wielkopolskie centrum onkologii

Poznań, dnia 2020-08-03
EZ/350/7/2020/.....539...

dotyczy: przetargu nieograniczonego 7/2020 - Wykonanie robót budowlanych wraz z umeblowaniem pomieszczeń w ramach zadania: Budynek ambulatoryjny- Rozbudowa Wielkopolskiego Centrum Onkologii w kierunku ul. Strzeleckiej.

Wielkopolskie Centrum Onkologii uprzejmie informuje, iż wpłynęły zapytania do Specyfikacji Istotnych Warunków Zamówienia, na które udzielamy odpowiedzi.

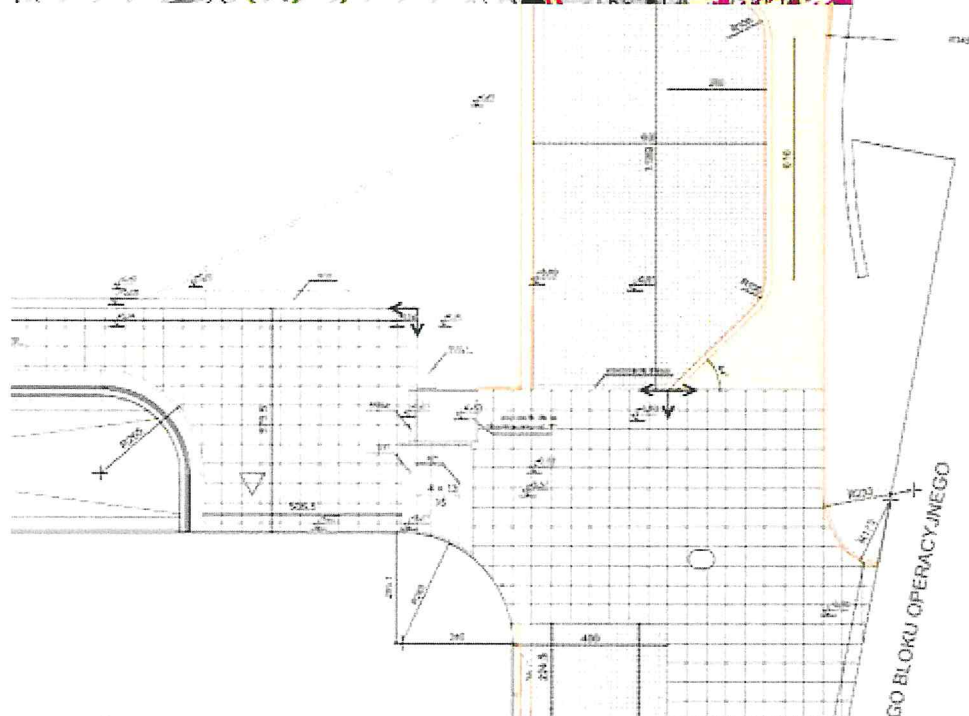
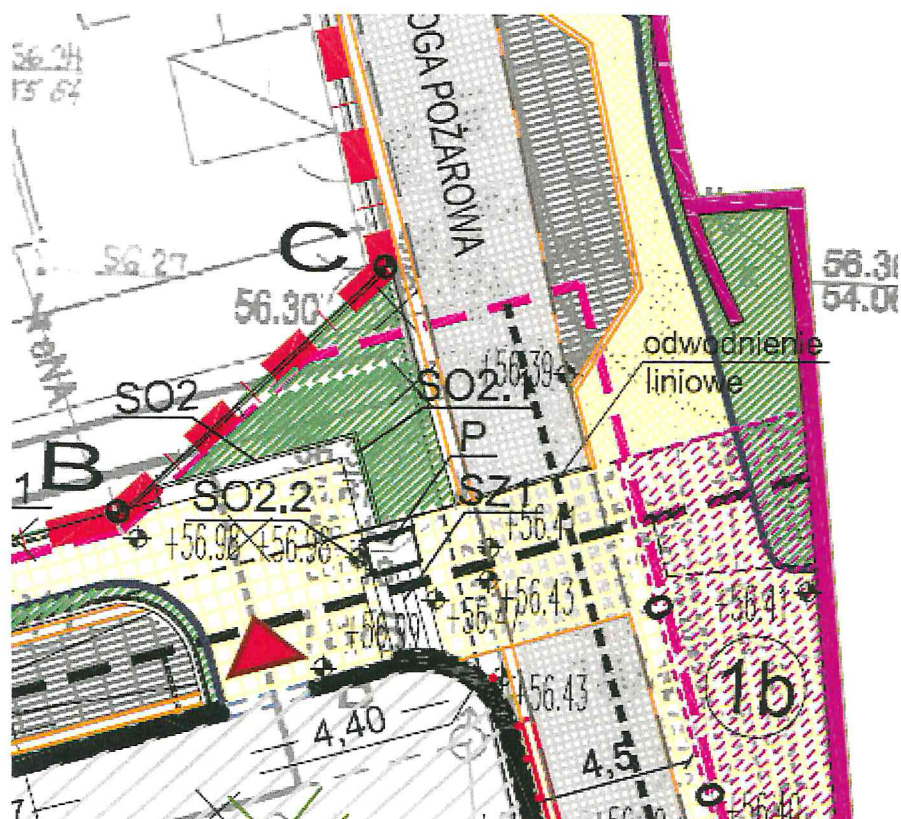
W związku z rozbieżnościami pomiędzy rysunkami z zeszytu 111 rys. 01 „PZT” i 02 „układ nawierzchni” oraz opisem z zeszytu 111, 311 prosimy o wskazanie rodzaju materiału, który należy zastosować na nawierzchniach zewnętrznych m.in. przed wejściem do budynku ambulatoryjnego. (wg Zeszyt 111 Rys 02 układ nawierzchni – płyty betonowe 49,5 x 49,5 x 7 cm, wg zeszyt 111 Rys 01 Projekt zagospodarowania terenu – płyty betonowe o wymiarach 49,5 x 49,5 x 8 cm, wg opisu architektury zeszyt 311 warstwa D1 nawierzchnia nad garażem – płyty betonowe prasowane 50 x 50 x 8 cm)

Odpowiedzi na powyższe pytanie udzielono wcześniej – odpowiedź na pytanie nr 642.
